Nr sprawy UG.SR.ZP.271.4.2025.KK

**PYTANIA I ODPOWIEDZI DO SWZ NR 1  
WRAZ Z MODYFIKACJĄ SWZ NR 2**

Dotyczy: postępowania prowadzonego w trybie podstawowym pn. Przebudowa drogi gminnej Parnowo – Cieszyn; zadanie nr UG.SR.ZP.271.4.2025.KK

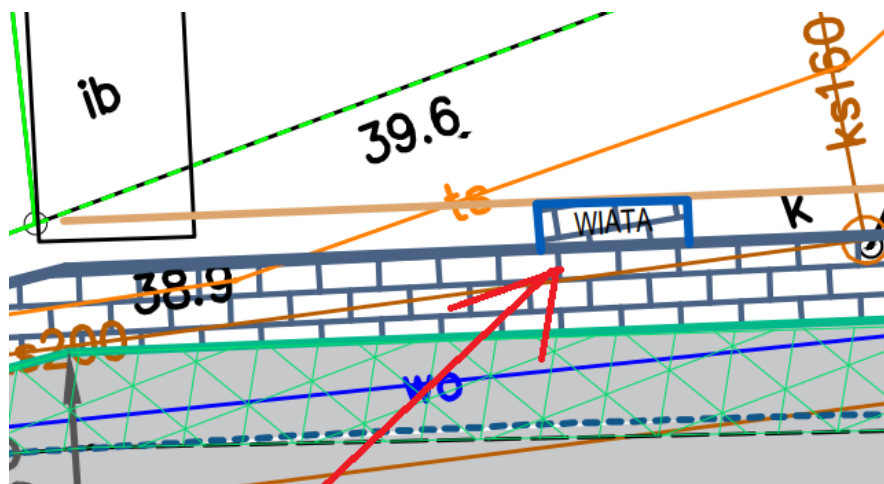
Z legendy na planie zagospodarowania terenu załączonym do projektu (rys nr 7) wynika że w km 2+490 jest do przebudowania przepust pod koroną drogi. Na przekrojach wskazano tylko przepusty pod zjazdami. Prosimy o załączenie dodatkowych rysunków na przebudowę przepustu pod jezdnią oraz podanie zakresu przebudowy przepustu. W zależności od zakresu

przebudowy prosimy szczególnie o podanie średnic przepustu, materiału z jakiego powinien być wykonany, sposobu umocnienia wlotu i wylotu przepustu itd.

Zakres dotyczy remontu przepustu zgodnie z pozycją ujętą w przedmiarze robót.
